Mission régionale d'autorité environnementale  
NORMANDIE

**Avis délibéré  
sur le projet d'implantation de cinq éoliennes sur la commune  
nouvelle de Valambray, commune déléguée de Conteville (14)**

N°MRAe 2020-3704

Figure 117: Zone de la sensibilité des Chiroptères sur les ZIP

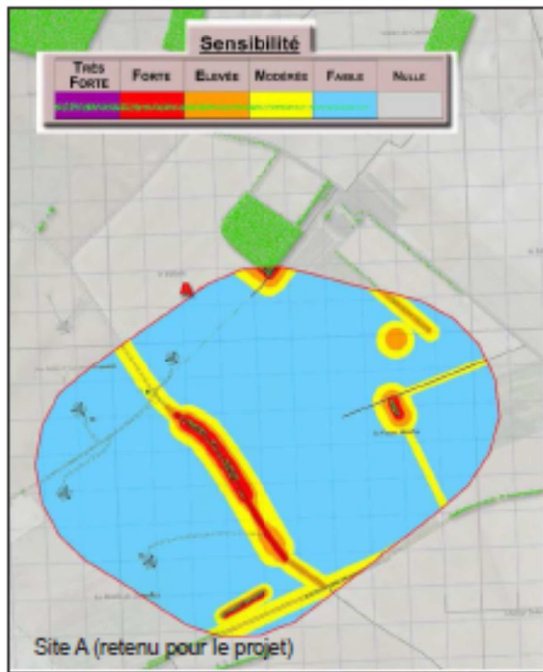
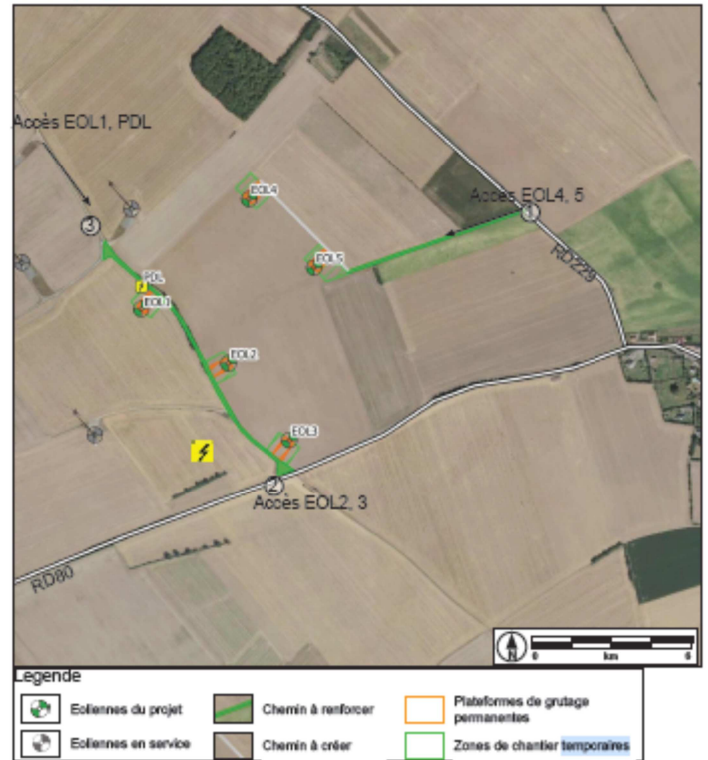
Pour autant, les éoliennes 1, 2, 3 et 5 sont situées à moins de 100 mètres des zones à enjeux forts et ne répondent donc pas aux normes Eurobat<sup>10</sup> qui recommandent de positionner les éoliennes à plus de 200 mètres de tout élément arboré pour protéger les chiroptères.

Malgré la prise en compte, selon l'étude d'impact (p. 132), des enjeux écologiques et notamment du zonage de la sensibilité des chiroptères dans le positionnement des éoliennes au sein de la ZIP, ces distances apparaissent très insuffisantes compte tenu du rôle de cette zone pour la faune volante. En outre, les mesures prescrites (bridage des éoliennes 1 et 2 ou mesures de suivi de la mortalité) ne sont pas de nature à anticiper ou éviter suffisamment la mortalité. Ce risque pour les chiroptères est d'autant moins pris en compte dans la présente étude d'impact qu'aucune donnée sur l'activité et la mortalité de cette espèce afférant au parc de Garcelles-Secqueville en activité depuis 11 ans n'est reprise dans le dossier. Dans la mesure où le futur parc vient en extension du parc éolien de Garcelles-Secqueville, il conviendrait de fournir des données actualisées sur la fréquentation du parc existant par les chiroptères, à hauteur de nacelle, et de joindre à la présente étude les résultats de ces suivis environnementaux.

Comme indiqué ci-dessus, les mesures d'évitement permettant notamment de respecter les recommandations d'éloignement de 200 mètres des éléments boisés doivent être reconsidérées. Les mesures de bridage nocturne (arrêt des éoliennes sous certaines conditions pour éviter les périodes propices aux sorties des chauves-souris) prévues dans le dossier d'étude d'impact semblent insuffisantes pour protéger cette espèce, compte tenu de la proximité des éoliennes avec les espaces boisés utilisés comme zones de chasse.

**L'autorité environnementale recommande de revoir l'implantation des éoliennes 1, 2, 3 et 5 afin d'éviter ou de réduire les impacts potentiels sur les chiroptères. Elle recommande également d'évaluer les effets cumulés de l'implantation de cinq nouvelles éoliennes dans un secteur en comptant déjà 34 et de préciser les mesures de suivi de la mortalité des chiroptères et de l'avifaune.**
